CIRCULAR N° 1

LICITACIÓN PÚBLICA N° 13/ 26

OBRA: CONSTRUCCIÓN PLAYÓN POLIDEPORTIVO CUBIERTO ESCUELA VÉLEZ SARSFIELD - IGLESIA.

ACLARACIONES CON CONSULTA

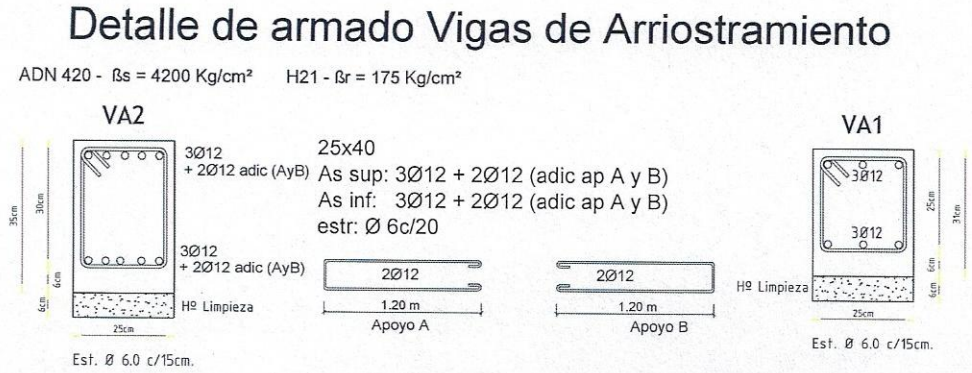
Según plano de estructura, el terraplén debería quedar por sobre el nivel de terreno natural, pero según el plano de arquitectura, la diferencia entre los niveles de vereda municipal y vereda perimetral es de 25cm por lo cual el terraplén debería ser enterrado ¿Consideramos las excavaciones de terraplén necesarias para garantizar los niveles de arquitectura?

Ante la falta de estudio de suelo previo y en base a los antecedentes del tipo de suelo del terreno donde se construirá el Polideportivo, se adopta una mejora en el sistema de fundación con la construcción de un terraplén de 1m y platea de fundación.
Esta solución que está regida por la Resol N°87 DPDU, propone la construcción de cualquiera de las tres formas a detallar: enterrado, a medio nivel o directamente sobre el nivel de terreno natural, para poder adaptarse al nivel de las construcciones existentes contiguas al edificio a construir.
Por lo que deben preverse las excavaciones necesarias para poder garantizar los niveles de arquitectura planteados

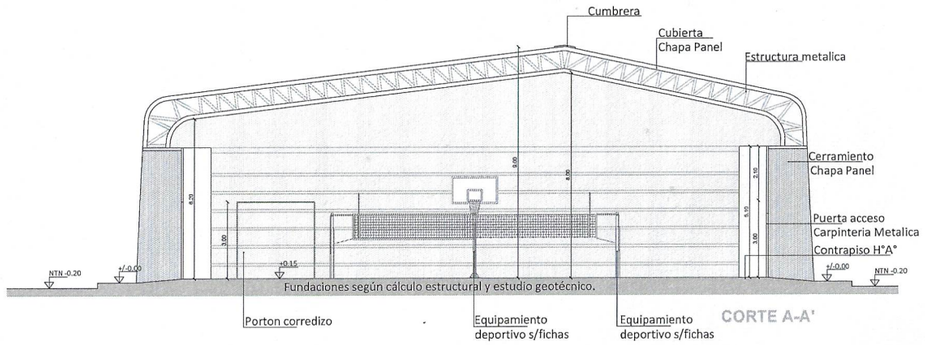
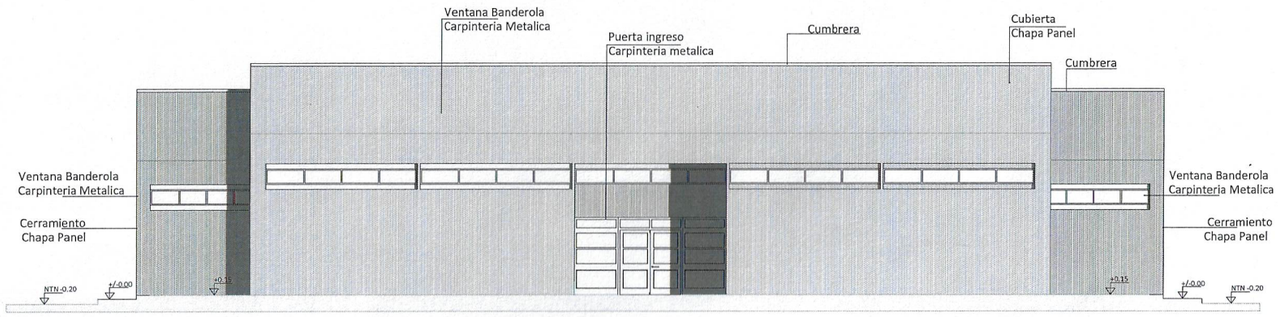
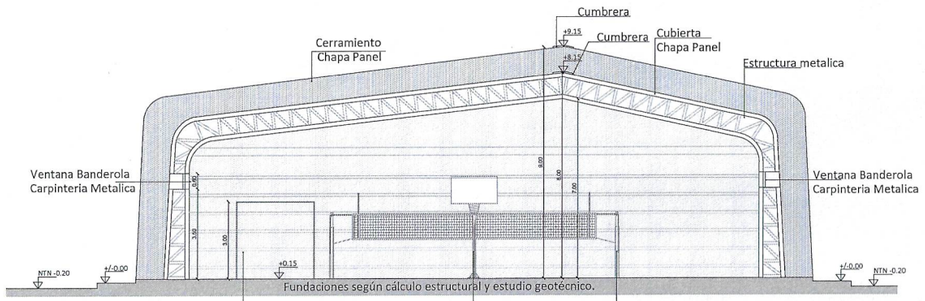
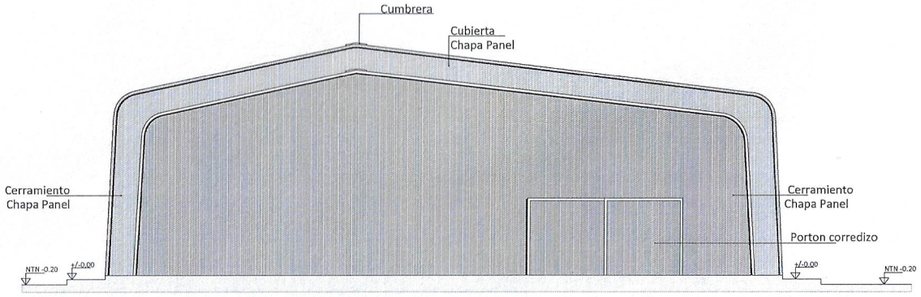
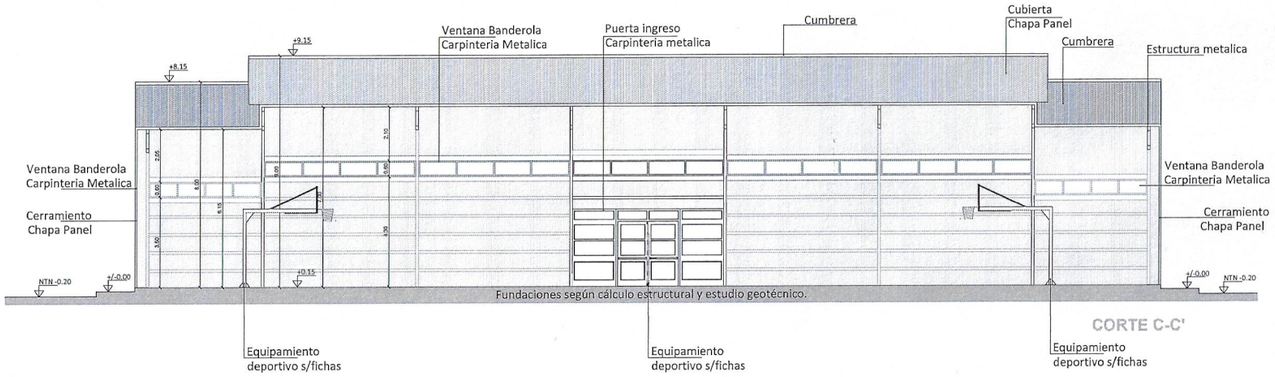
Solicitamos detalle de cerramiento lateral en mojinetes, en planta se identifica un reundido pero en vista no se observa.

En corte A-A', B-B´, C-C', fachada lateral 1 y fachada lateral 2 se observa el rehundido.

Pc1	Tipo: Corredizo	Cantidad: 1

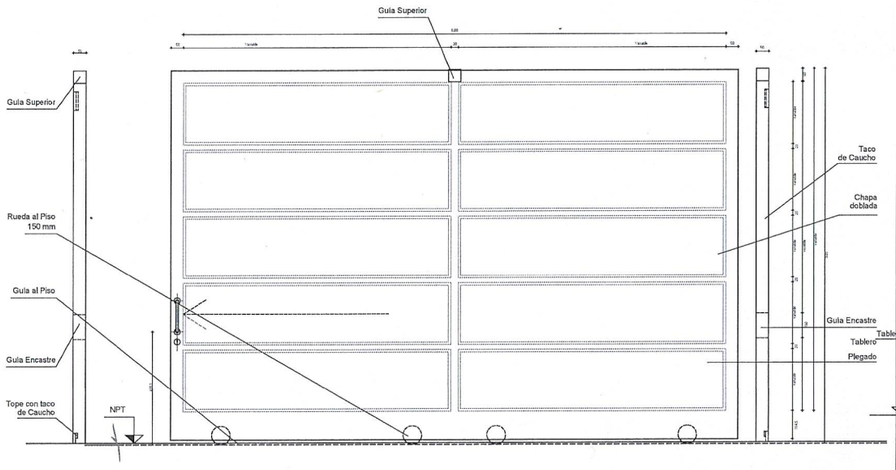
CARPINTERIAS: Solicitamos plano de localización de carpinterías, para identificar portón de acceso peatonal (medidas) y P1.

Se adjunta PLANOS DE CARPINTERIA y ARQUITECTURA actualizados.
